정기(기동점검) 점검 결과보고

[서울지하철 9호선 3단계 923공구 건설공사(T/K)]

□ 점검일시 : 2018.02.07 (수)

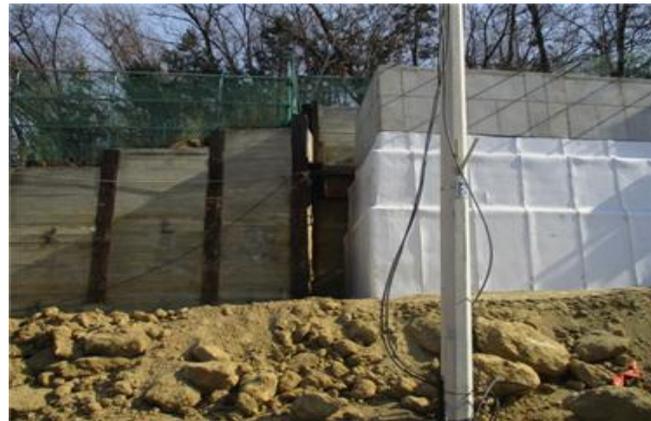
- 출입구1번 주변 도로는 기존에 설치된 가설웬스가 철거 되고 구청에서 시행하는 보도공사 구간과 겹치면서 불안정한 상태가 되어 있으니 정비が必要하며, 특히 보행자의 동선이 구분되도록 정비하기 바람
